改善箇所説明図

不具合発生箇所

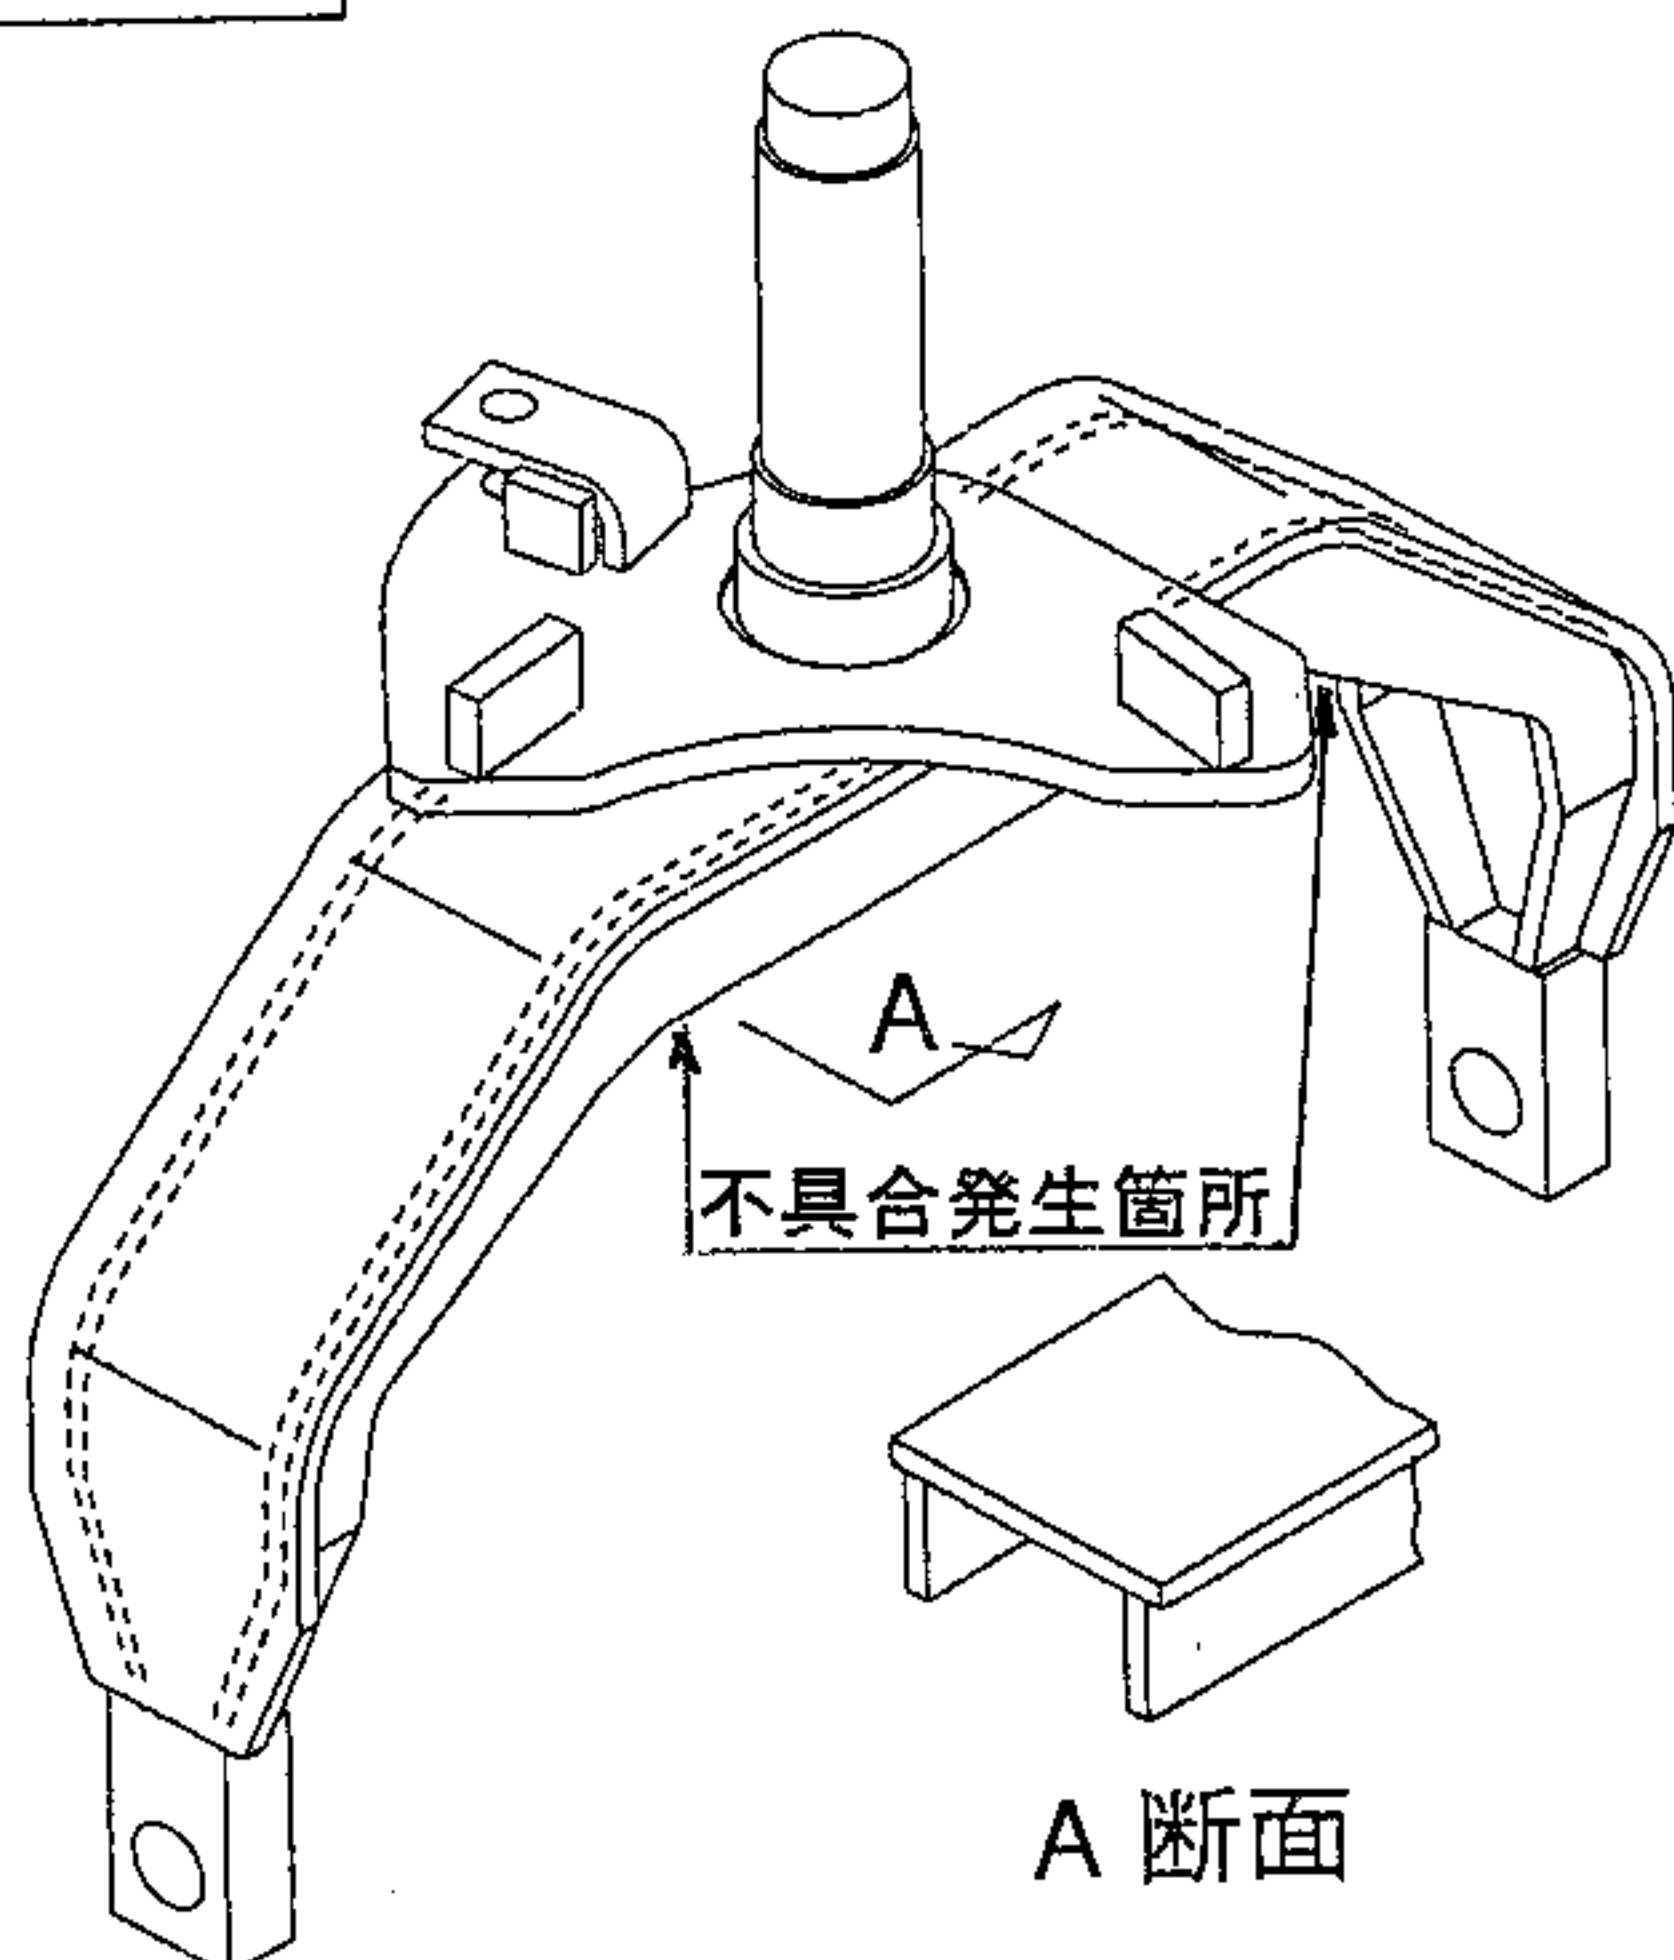
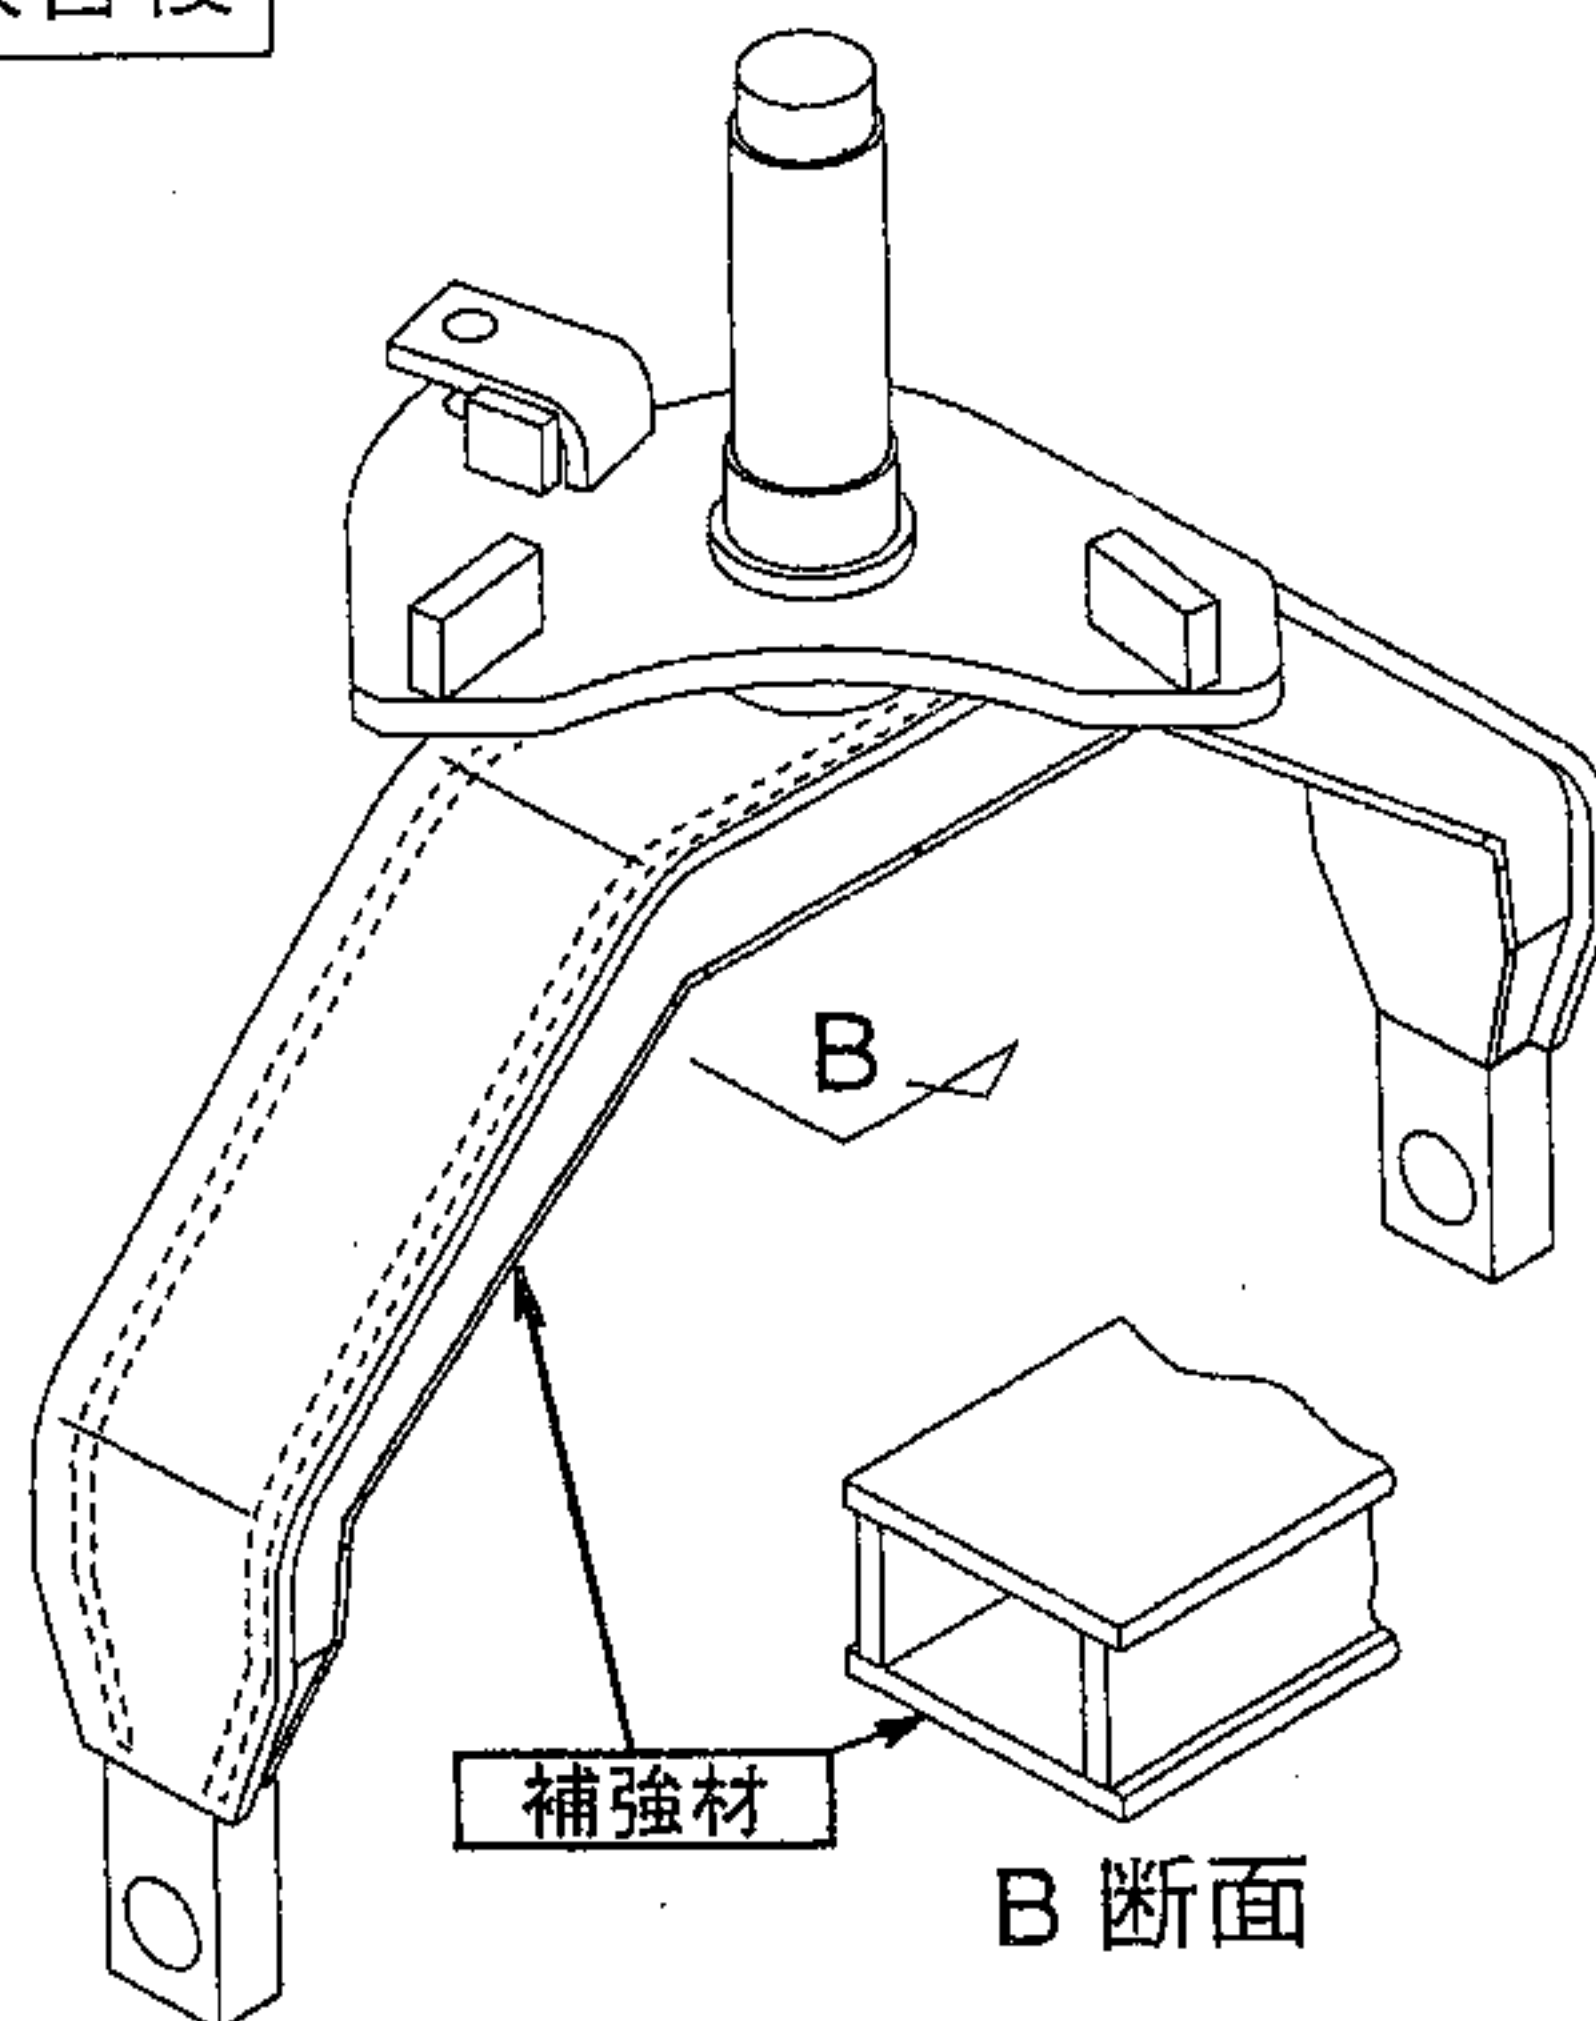
かじ取り装置において、フロントヨークの構造が不適切なため、強度の不足によりフロントヨークに亀裂が発生することがあり、そのままの状態で使用を続けると、フロントヨークが破損して走行不可能となるおそれがある。

A
不具合発生箇所

補強材

改善装置の内容
全車両、フロントヨークに補強材を溶接により追加する。
